CONSERVACIÓN ESTRUCTURAL COLUMNAS VIADUCTO LÍNEA 5 METRO DE SANTIAGO

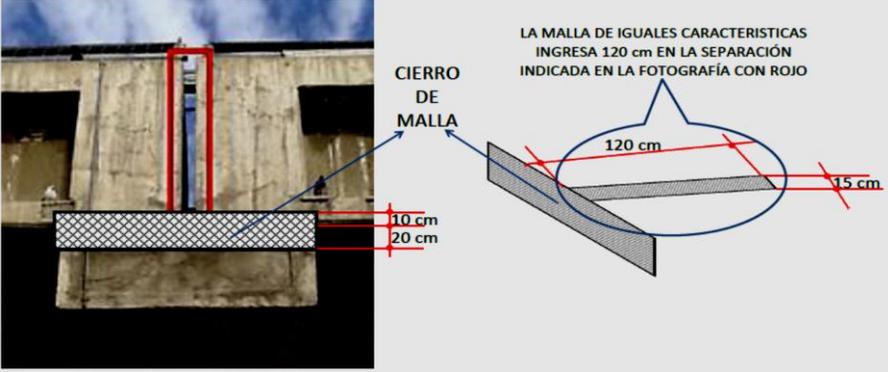
6.-	P.	Confirmar que no se requiere cierre vertical entre encuentro de vigas y losas de tramos de viaducto sobre capitel (indicado en rojo en siguiente fotografía).

R.	Se deberá considerar en la licitación el cerramiento de esta zona. Se adjuntará detalle respectivo. <div style="text-align: center;">  </div>
P.		Indicar para las 178 columnas, cuantos tipos de capitel existen y sus dimensiones. Entregar planos de diseño de los capiteles para las 178 columnas.
